**INFORME DE CONTROL CONCURRENTE N° 020-2022-
OCI/2911-SCC**

**“PEC-PROC-1-2021-MDC/CS-1: REHABILITACIÓN DE LA
BOCATOMA JANKA DEL DISTRITO DE CULEBRAS,
PROVINCIA DE HUARMEY, DEPARTAMENTO DE ÁNCASH”**

1. LA ENTIDAD NO SUPERVISA EL CUMPLIMIENTO DEL PROCESO CONSTRUCTIVO CONFORME A LAS ESPECIFICACIONES Y DIMENSIONES ESTABLECIDAS EN EL EXPEDIENTE TÉCNICO Y LA NORMATIVA VIGENTE, GENERANDO RIESGO DE AFECTAR LA CALIDAD DE LA OBRA.

IMAGEN N° 3
SUMINISTRO E INSTALACION GAVION CAJA TIPO “A” 5.0 x1.0x1.0 M

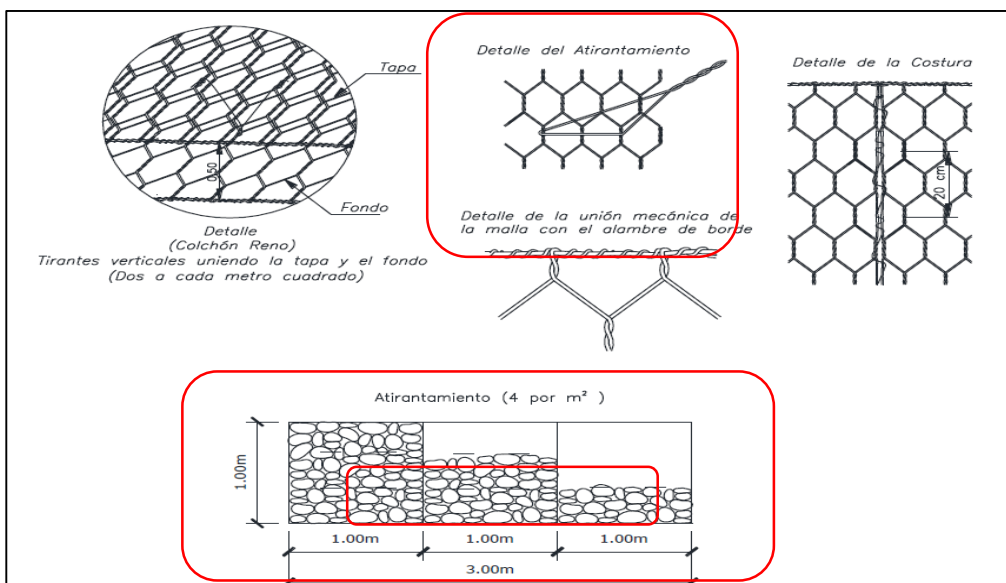
En esa línea, como se ha indicado, el expediente técnico de la obra señala que deben ser 4 atirantamientos por cada metro cuadrado. Siendo que, esta exigencia encuentra sustento en darle mayor resistencia a la estructura en un plano global, he ahí la exigencia clara establecida en el expediente técnico del proyecto, así como se detalla en la siguiente imagen:

IMÁGEN N° 4
TEJIDO DE CAJAS DE GAVIONES DEFORMADA

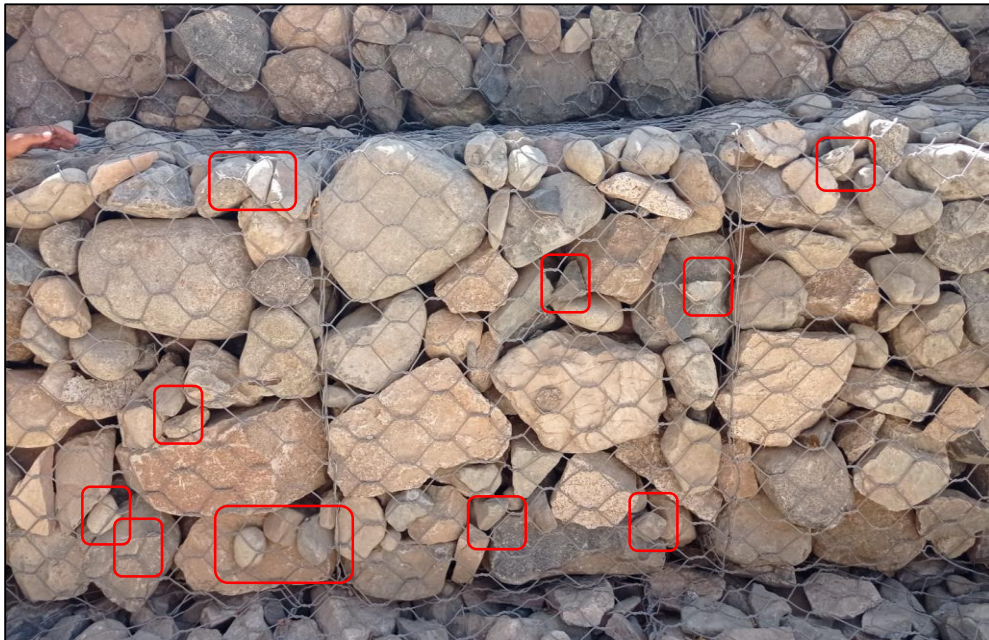
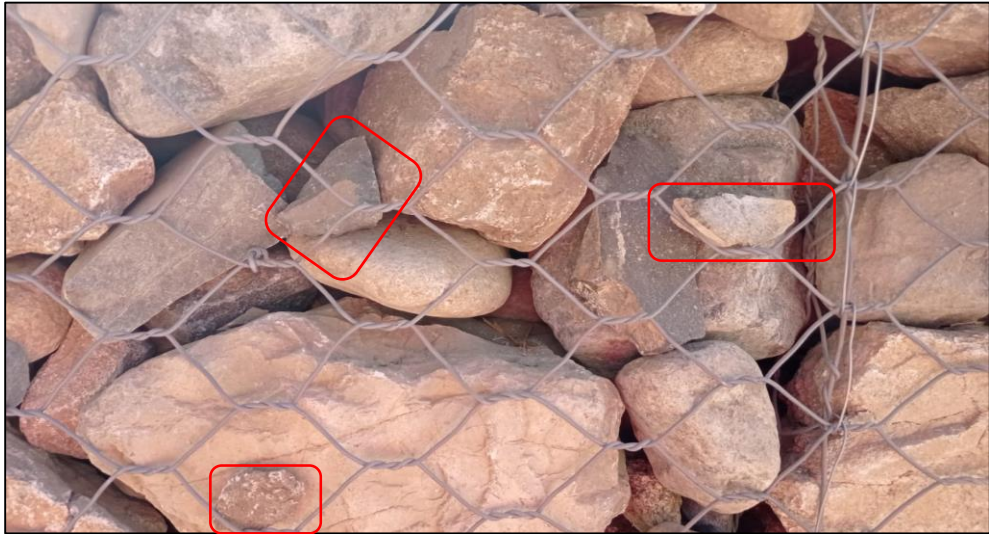
Asimismo, se observa deformaciones en las cajas de gaviones, que se habrían originado por deficiencias en el proceso constructivo en el acomodo de las piedras, por sus dimensiones y ubicación de atirantamientos.

GRÁFICO N° 1
GRAFICO ESPECIFICACIONES TÉCNICAS TAMAÑO DE ABERTURAS DE LAS MALLAS 10X12 cm

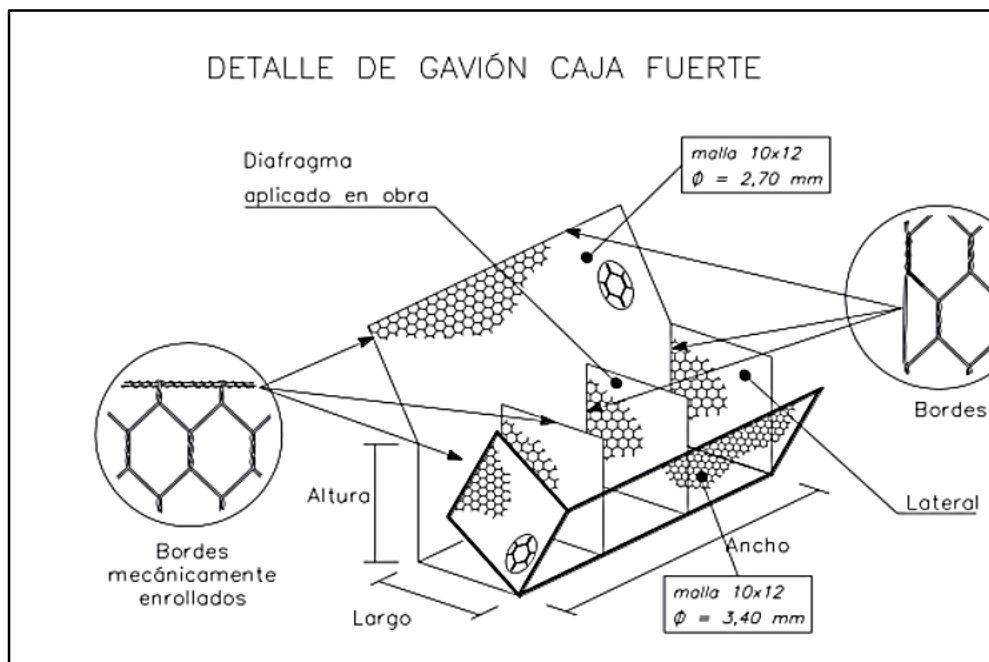
Y teniendo en consideración la partida 05.03.- GAVIONES – 05.03.01.- SUMINISTRO E INSTALACIÓN DE CAJA TIPO "A" 5.0 X 1.0 X 1 X 1.0 M, de las especificaciones técnicas que figura en el expediente técnico la dimensión de la malla es de 10x12 cm, como se muestra:

En tal sentido, el tamaño mínimo de las piedras grandes modificado del expediente técnico y aprobado por la Entidad es de tres (3) pulgadas, contraviene lo señalado en la norma que para las piedras grandes el tamaño mínimo sería de seis (6) pulgadas.

GRÁFICO N° 2
CALCULO DE TAMAÑO DE LAS PIEDRAS SEGÚN LAS ABERTURAS DE LAS MALLAS
10X12 cm

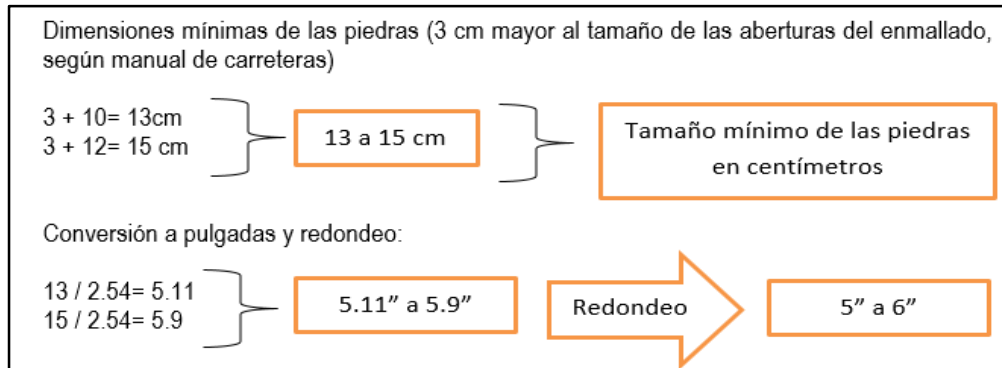
Haciendo el cálculo de 1.5 veces el mínimo de la abertura de la malla sería igual a $1.5 \times 10 \text{cm} = 15 \text{cm}$, que haciendo la conversión a pulgadas ($15 / 2.54 = 6$) también resulta 6 pulgadas.

Finalmente, el intervalo de 3 a 25 pulgadas aprobado por la Entidad y que (modifico la dimensión original del expediente técnico que señalaba de 8 a 12 pulgadas) para la piedra grande; no se ajusta a la recomendación técnica del Manual de Carreteras: Hidrología, Hidráulica y Drenaje de que sea "homogénea". Y de que usar dimensiones menores como señala producirían pérdidas de material a través de las mallas de los gaviones.

IMAGEN N° 11
VERIFICACIÓN DEL PORTAL DE CUADERNO DE OBRA DIGITAL

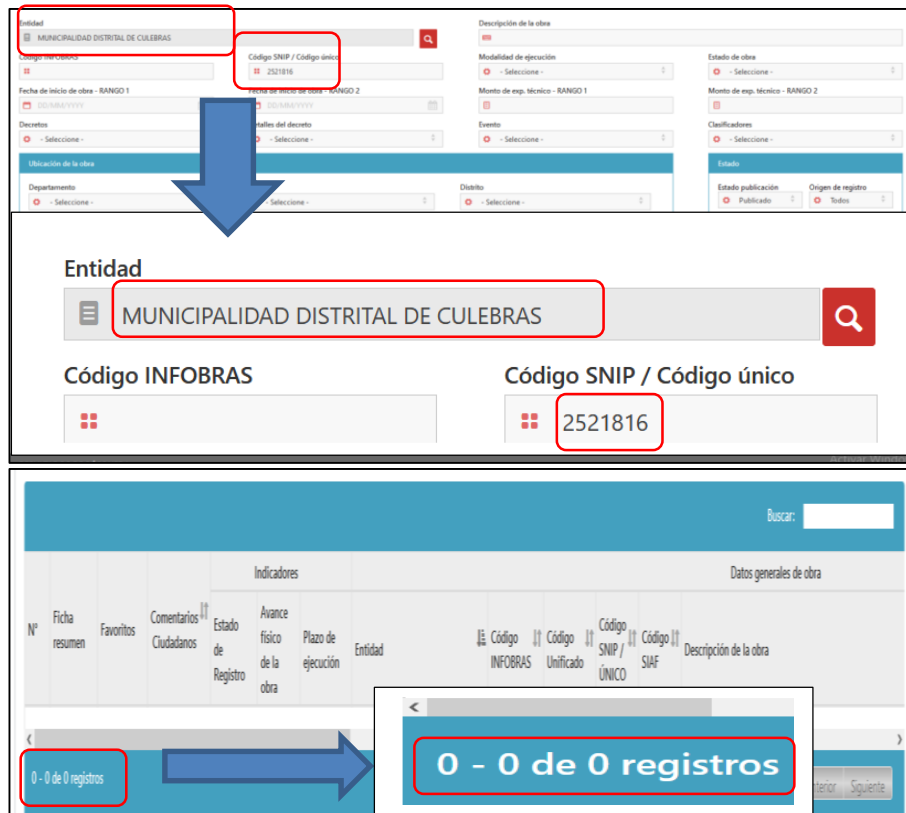
Según se verifica, la Entidad no cautela que la supervisión realice el registro de las imágenes de las anotaciones realizadas a lo largo de la ejecución de la presente obra. Cabe destacar, que la normativa vigente, de manera expresa señala que el uso de cuaderno de obra en físico no exime la obligación que tiene la Entidad de hacer el registro respectivo de las anotaciones ocurridas en el mes, dando un plazo máximo de 10 días hábiles del mes siguiente y siendo que, el asiento n.º 1 en el cuaderno de obra data del 11 de diciembre de 2021, a partir del 18 de enero de 2022, es que la Entidad debió realizar el respectivo registro

de las imágenes de las anotaciones ocurridas en los meses de diciembre, enero, febrero, marzo, abril, mayo, junio, julio.
